Arealplan-ID: 2013333746/4 sthu

Bergenhuis, gnr./bnr. 165/555 m.fl.,

## Dikkedokken

### Endringsnotat

Planforslag alternativ 1 slik det var ved innsendelse til 1. gangs behandling og endelig resultat c

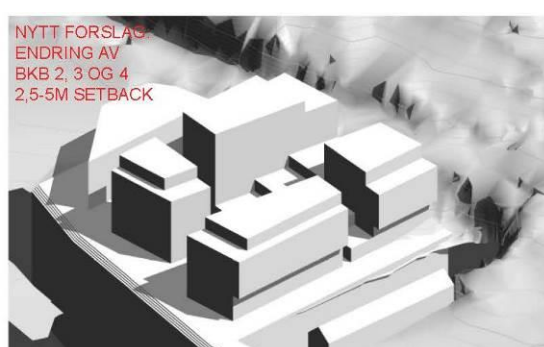
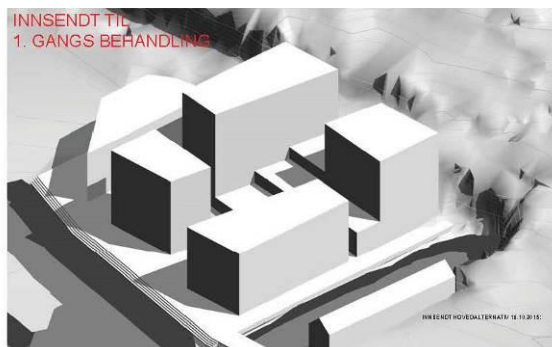
På plandiagram under fremkommer det i detalj hvordan bygningsvolumer er endret i forhold til innsigelsen.

Endringer gjort som følge av tilbakemeldinger i fagnotat, fylkeskommunens tilbakemelding, og bearbeiding etter flere dialogmøter

1. Utnyttelsesgradene er redusert vesentlig
2. Høyde mot gaten er redusert til i hovedsak tre og to etasjer.
3. Piren er fjernet
